江苏众福新型材料有限公司
年产 5 万吨岩棉及其制品生产基地项目
(第二阶段)
一般变动环境影响分析

建设单位：江苏众福新型材料有限公司
委托编制单位：南通恒源环境技术有限公司
2024 年 9 月

图 2-2 变动后岩棉生产工艺流程及产污环节示意图

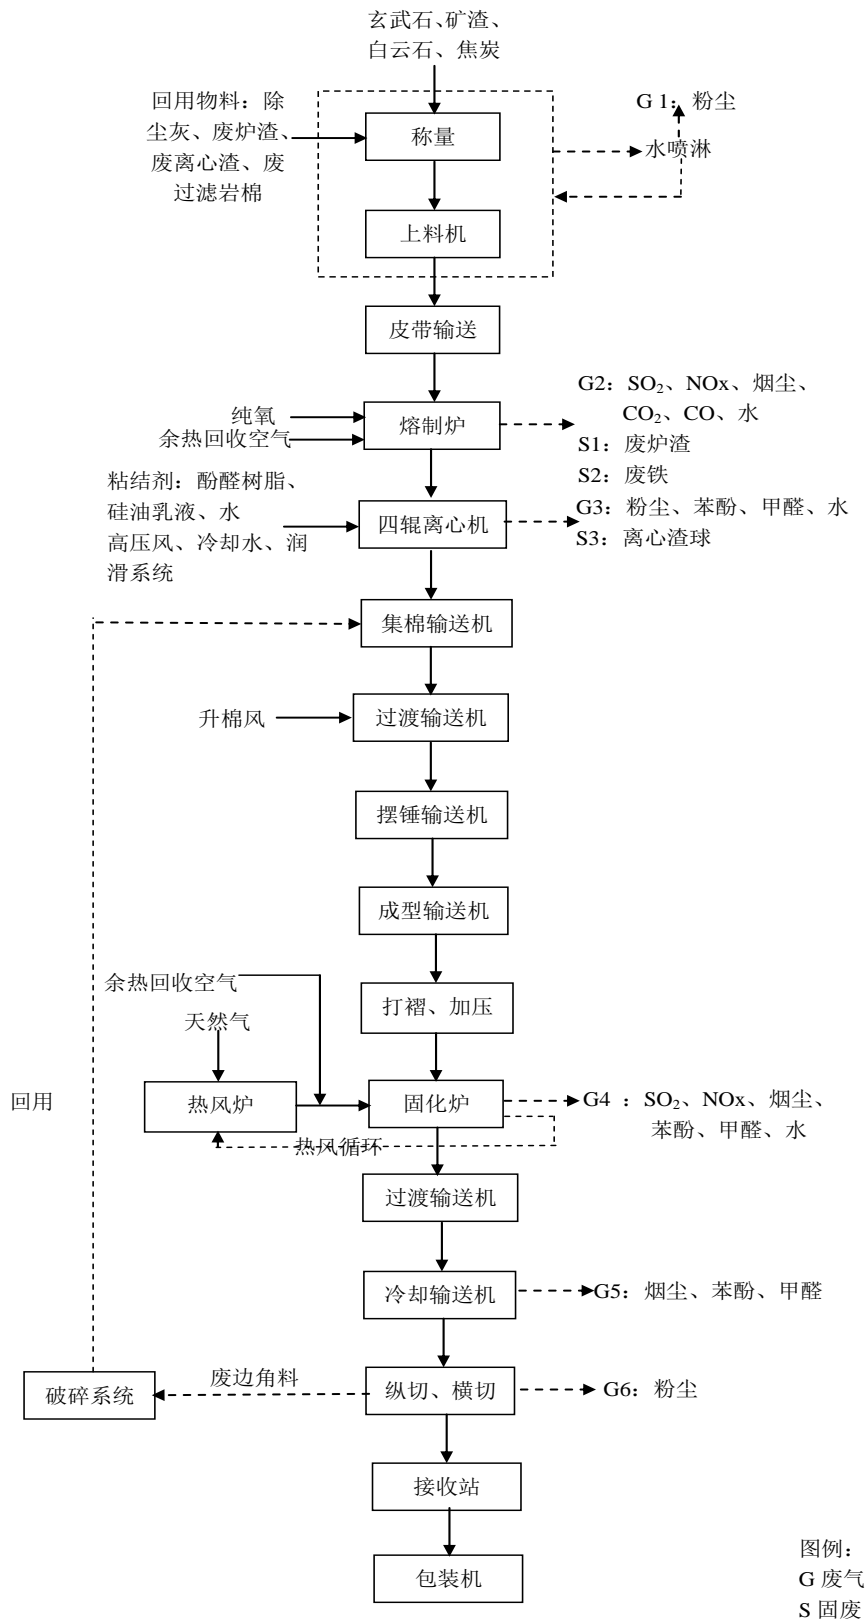
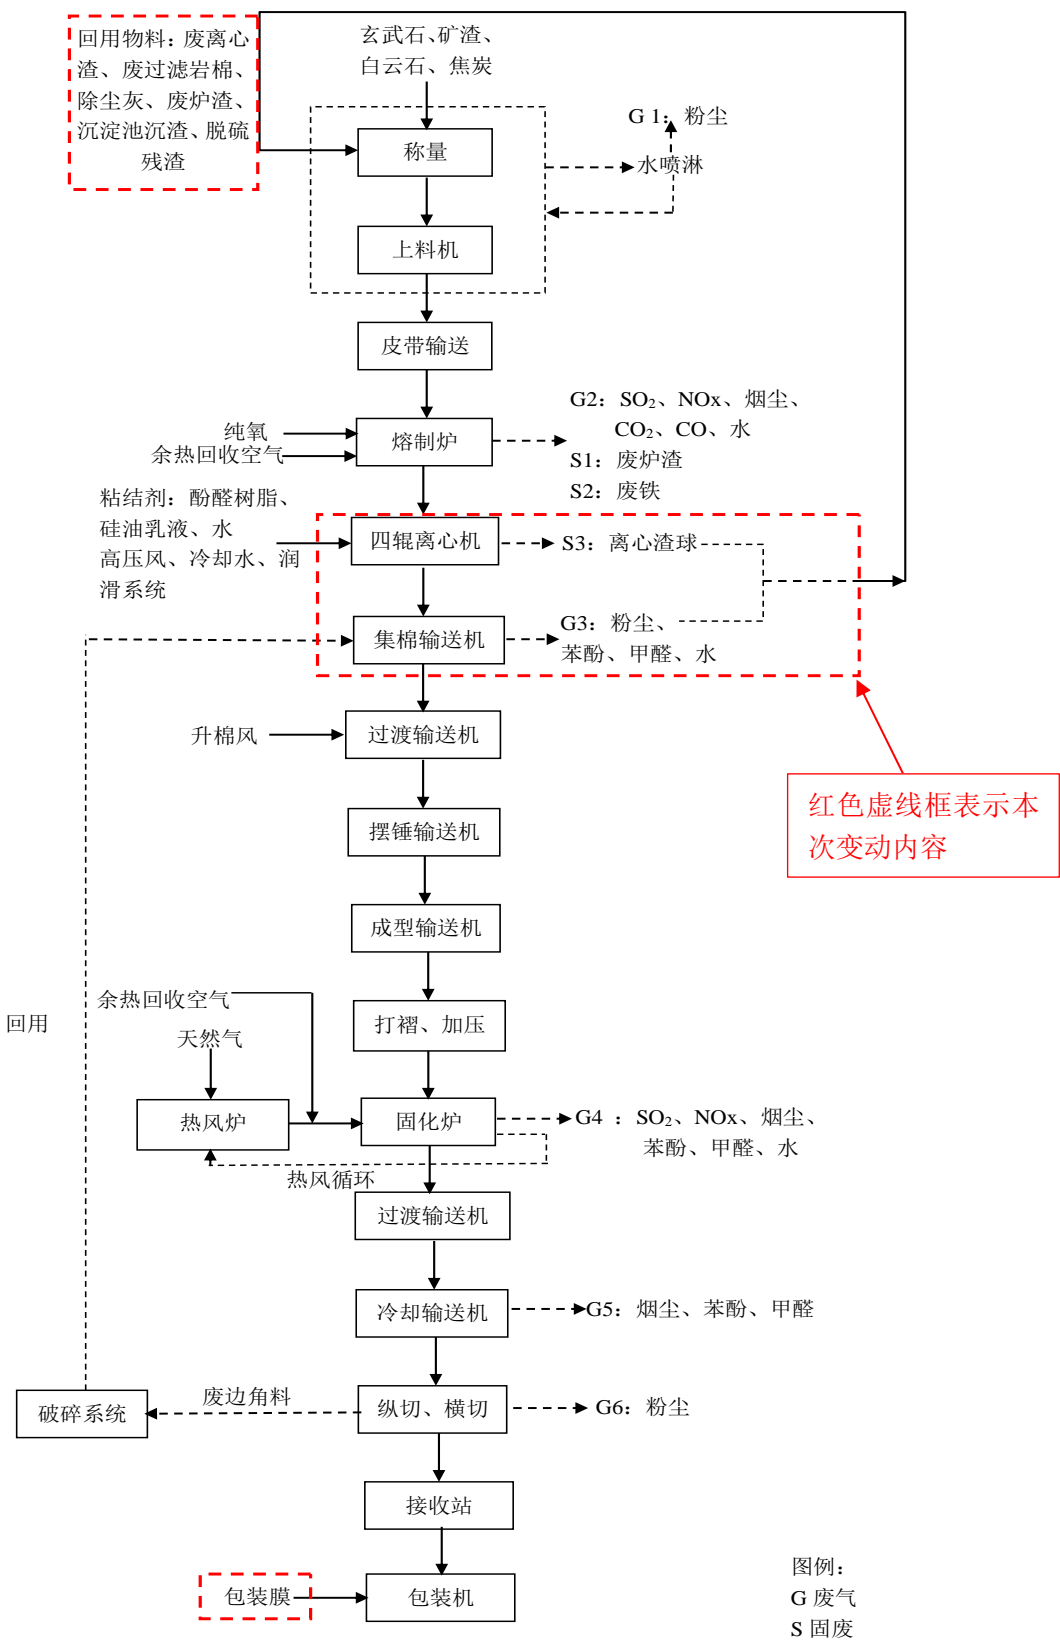
1、配料：环评审批时除尘灰及废炉渣、废离心渣球、废过滤岩棉经收集制砖后回用于生产，实际建设过程中，脱硫残渣、沉淀池沉渣经收集后与除尘灰及废炉渣、废离心渣球、废过滤岩棉一同制砖回用于生产，无新增污染物，不属于重大变动。

2、原环评工艺流程图与文字部分表述不一致，成纤工序产生的污染物为 S3 离心渣球，集棉工序产生的污染物为 G3 粉尘、苯酚、甲醛、水。

3、原环评工艺流程图中未明确包装工序使用的收缩薄膜，本次在工艺流程图中补充包装膜。

变动前后全厂水平衡图如下：

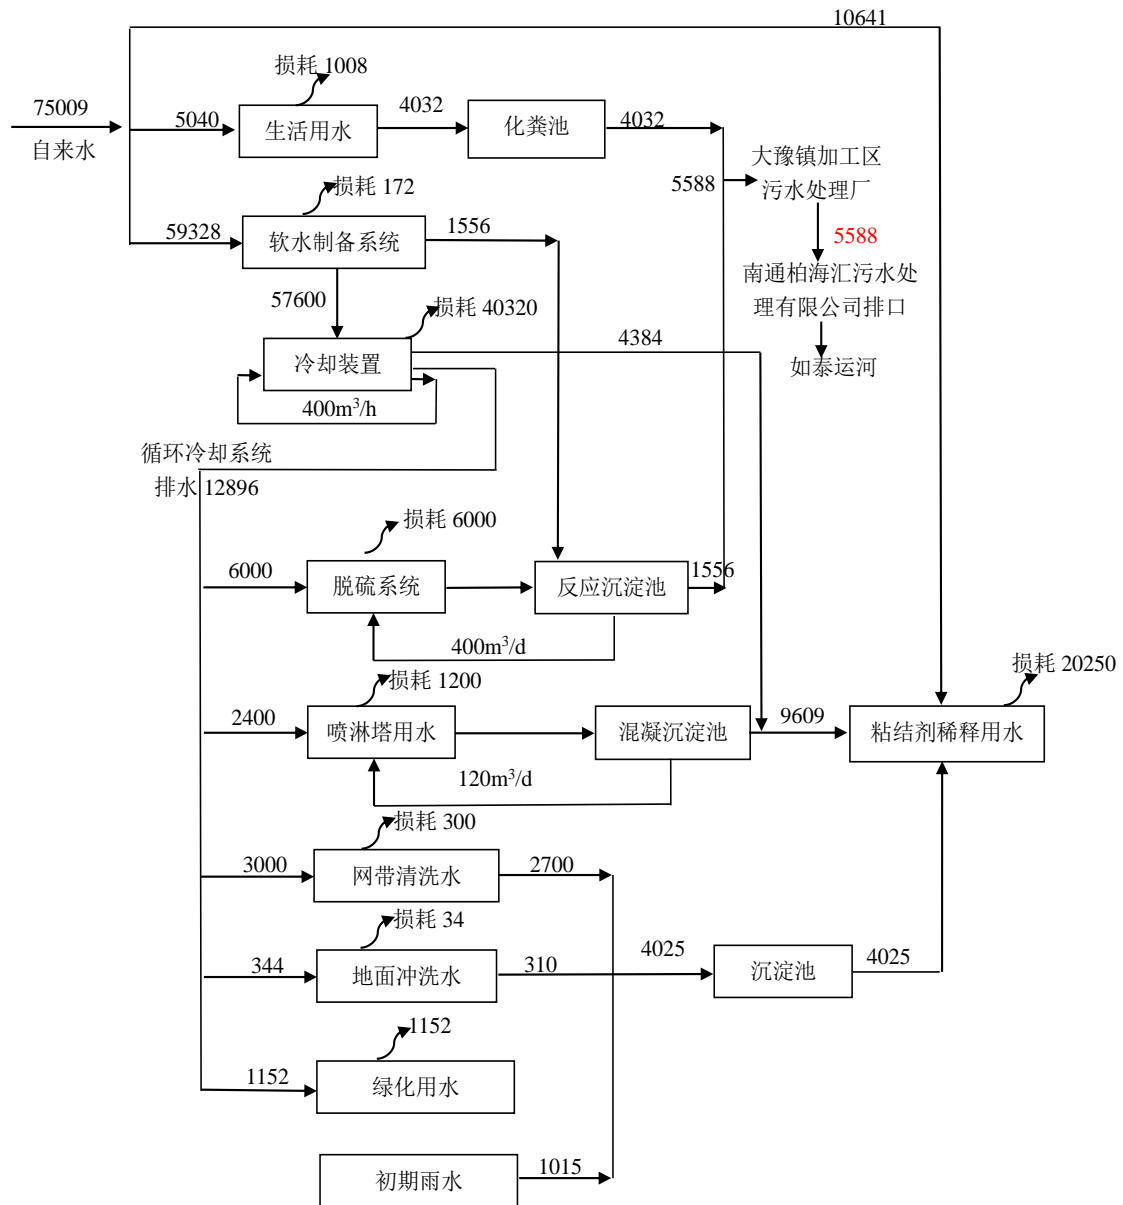
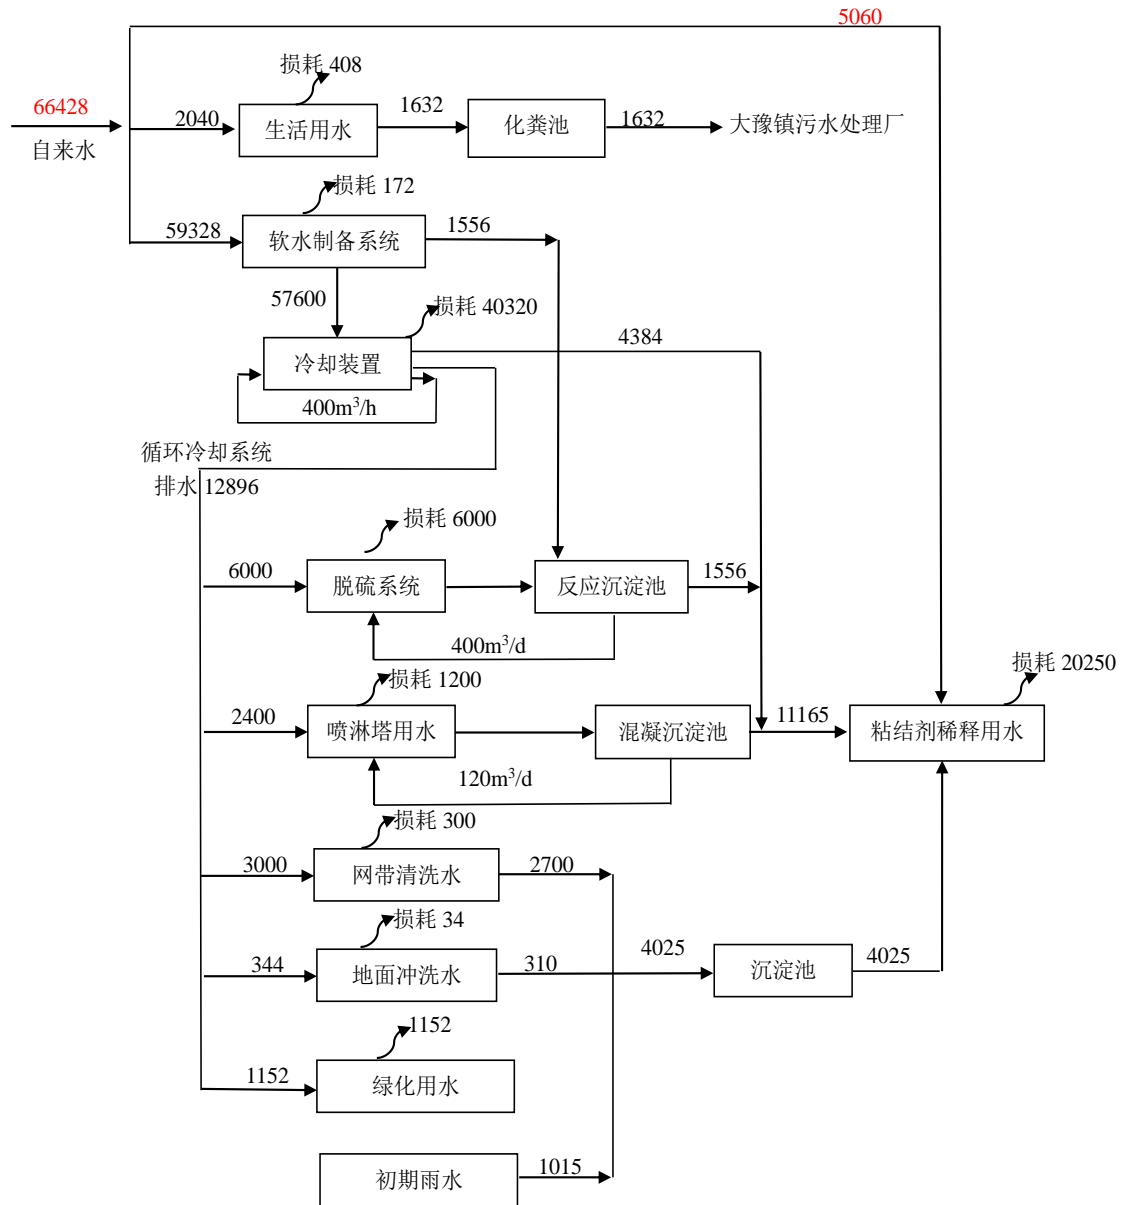
与原环评项目，实际建设过程中树脂再生废水经沉淀池沉淀后，作粘结剂稀释用水，不外排。树脂再生废水经沉淀池沉淀产生的废渣类别 SW59 900-099-S59，产生量 20.34t/a，经收集后进入制块系统压制成型后重新加入熔制炉熔化。项目粘结剂稀释用水对水质要求不高，且回用处理后废水对产品质量无影响。

生产废水循环回用不外排，仅排放生活污水，根据建设单位提供资料，现阶段职工人数 68 人，员工生活用水按 100L/人·天计算，可得员工生活用水 2040t/a(年工作日为 300 天)。生活污水产污系数以 0.8 计，则生活污水产生量为 1632t/a。
